Vélobox 2023

- I. Détails vélobox
- II. implantation actuelle des Vélobox
- III. Propositions d'implantation
- IV. Propositions non retenues

1 - Parking Victor Hugo:

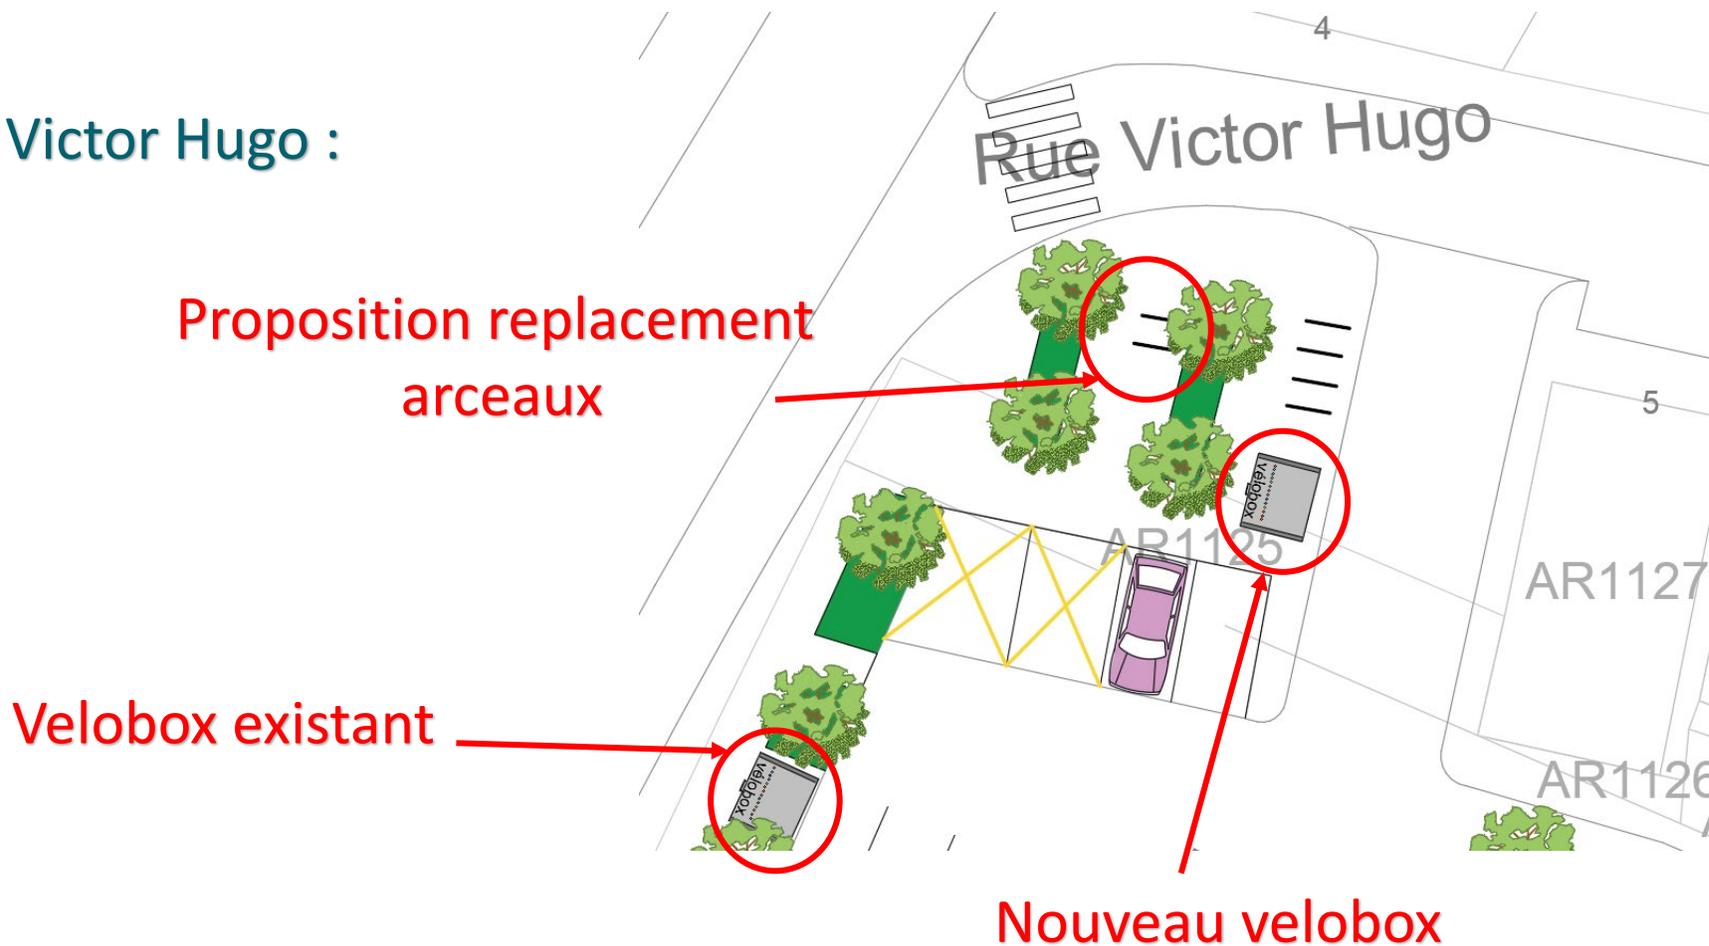
Ok mais vigilance
2 arceaux vélo
À replacer

3 – Suzon/Freycinet :

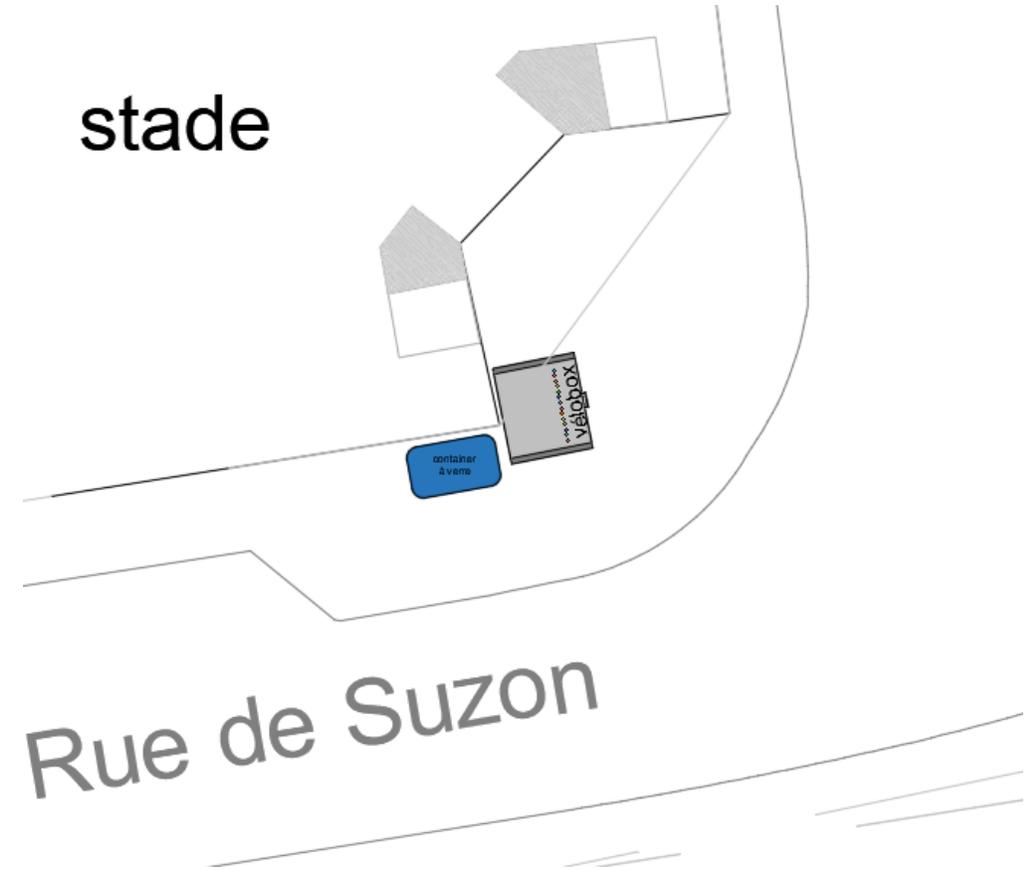
Alternative 1

4 – Albert Thomas :

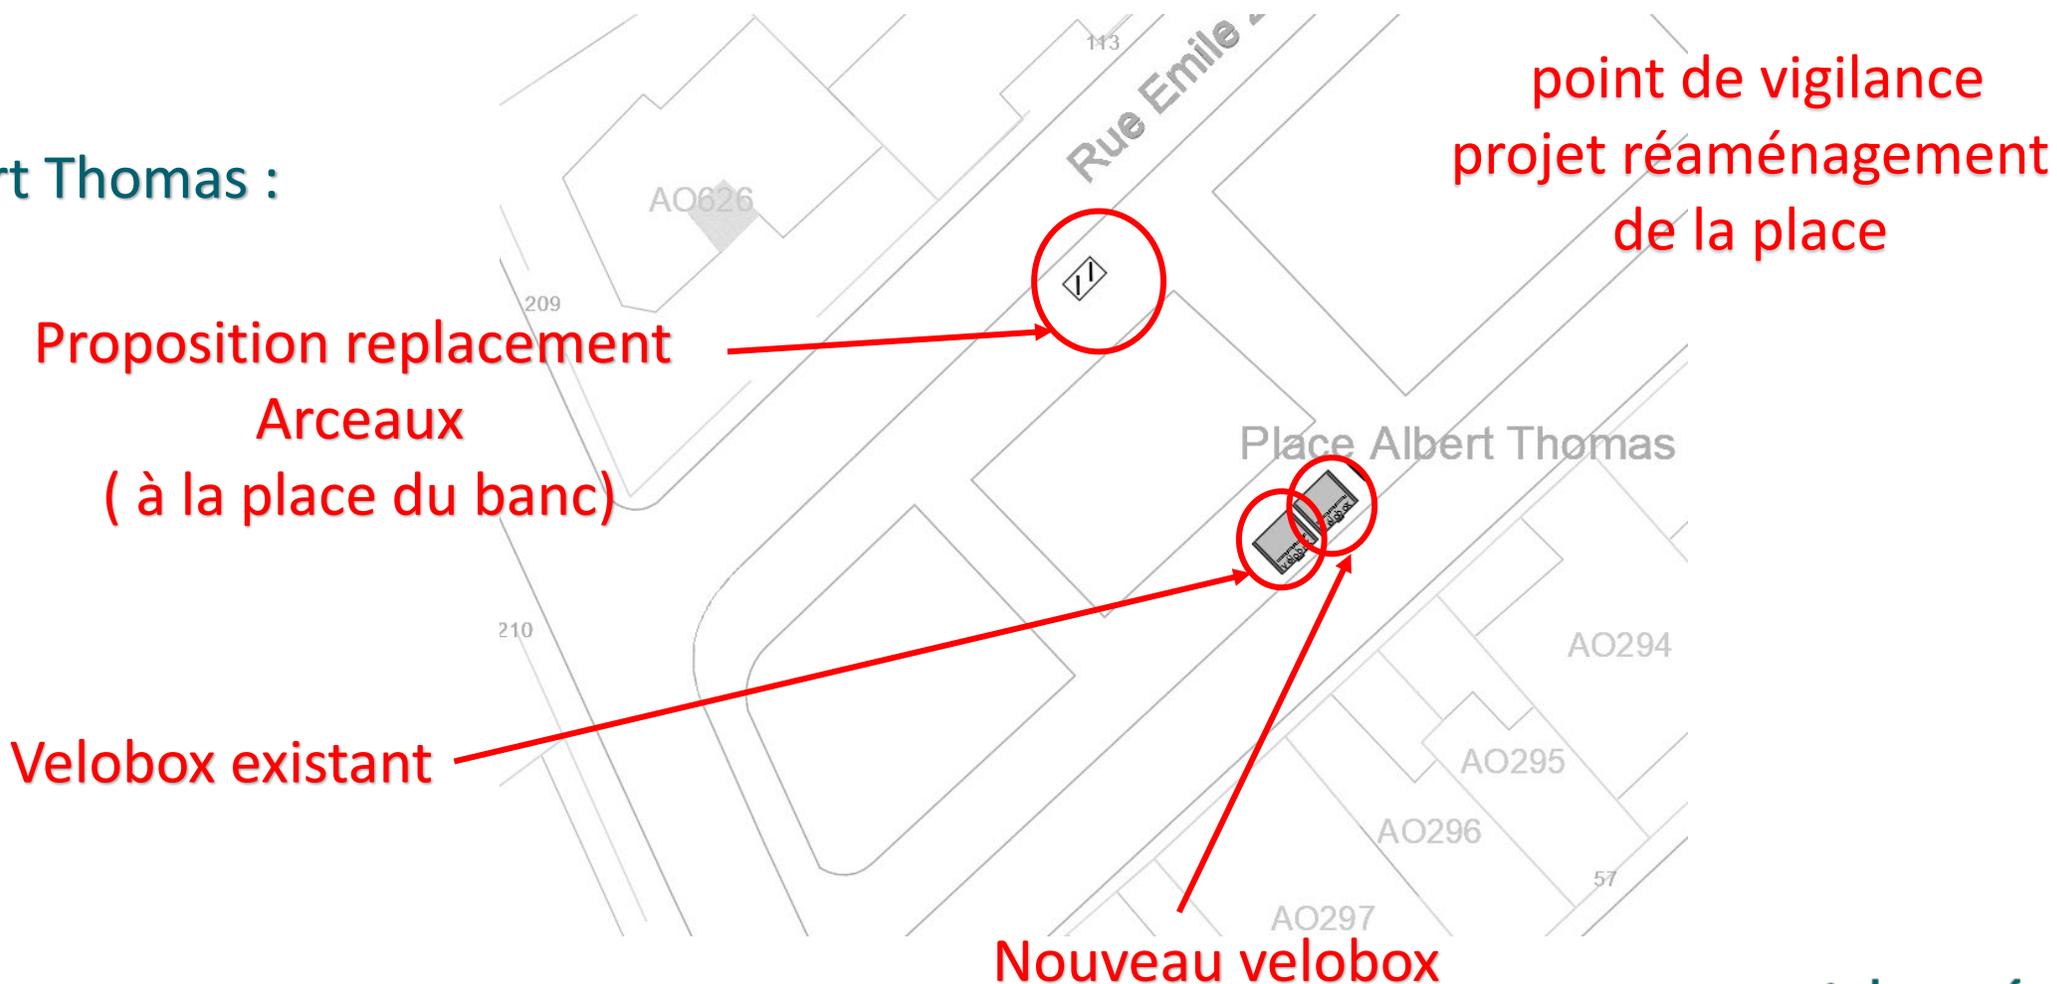
Ok mais vigilance
2 arceaux vélo
À replacer

5 – Angel Durand:

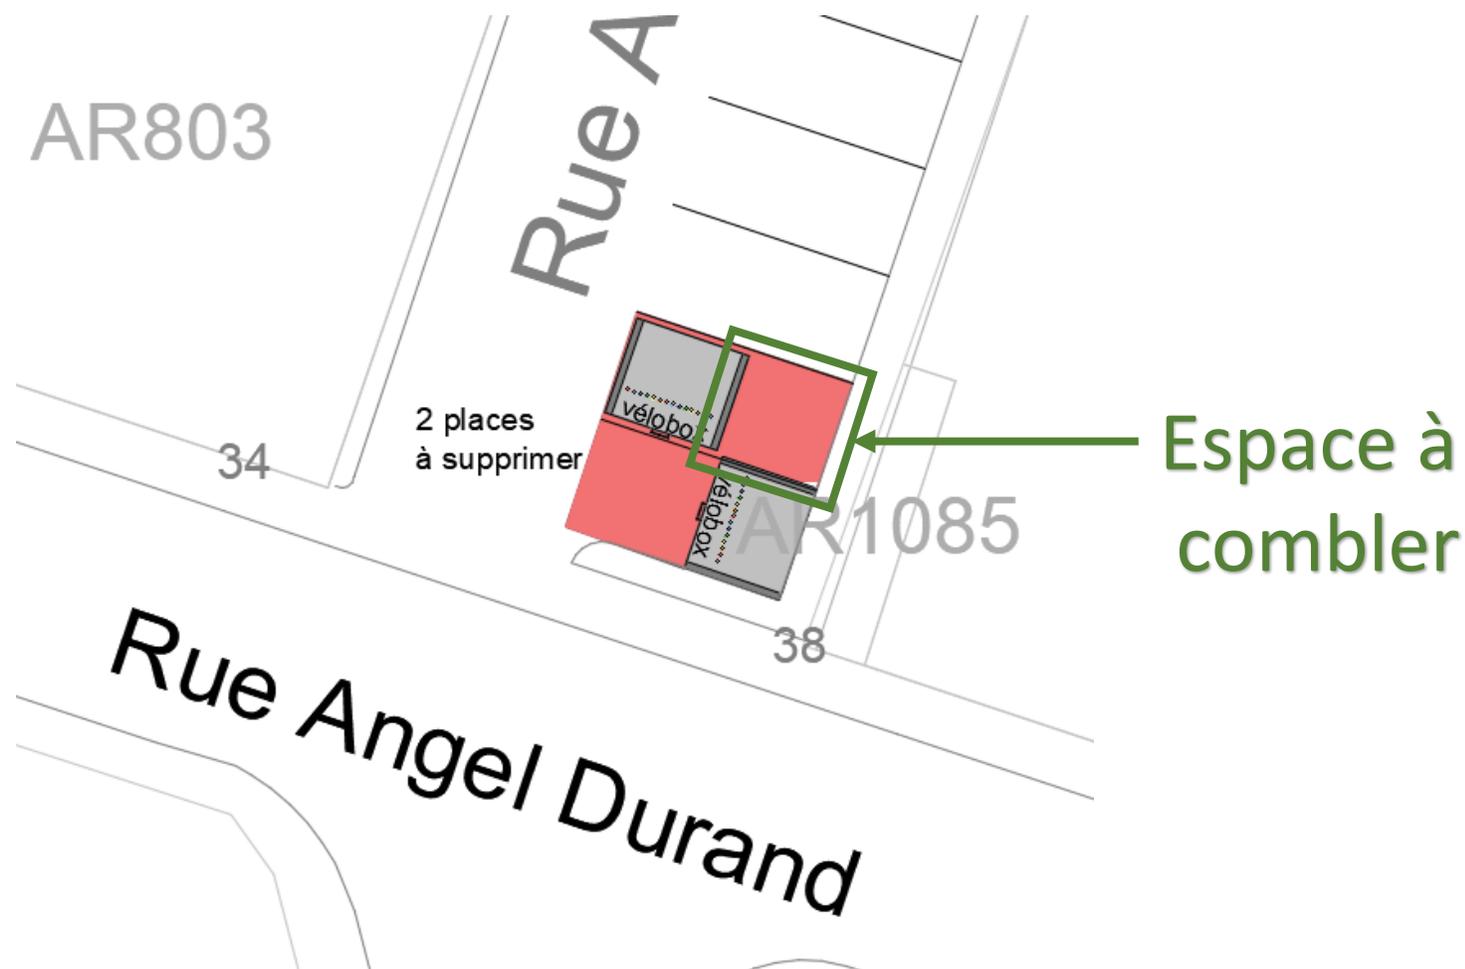
Alternative 2

Moins 2 places

(actuellement -1 places

1 places supplémentaire supprimées)

6 – Rue Salengro / Marie :

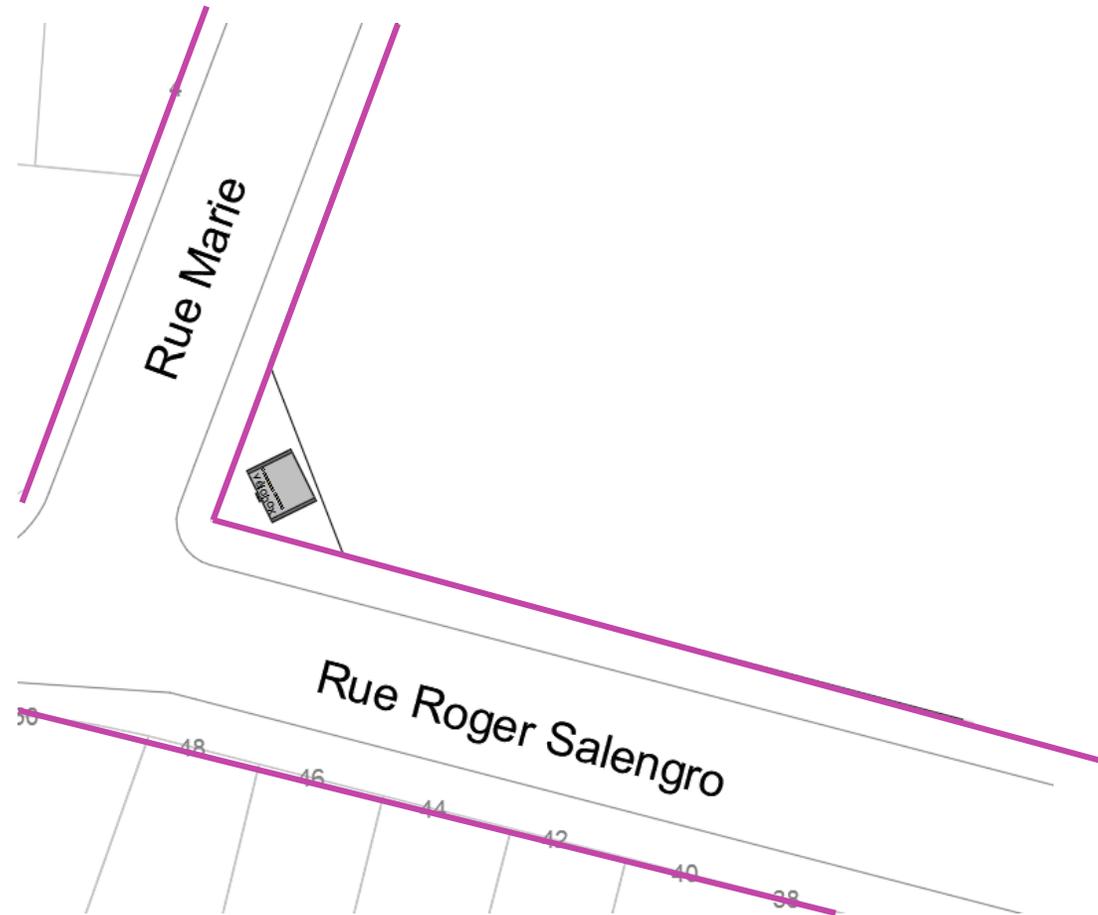
Ok

Sani chien à déplacer
Point de vigilance sur le
Cadastre
(sans doute pas à jour)
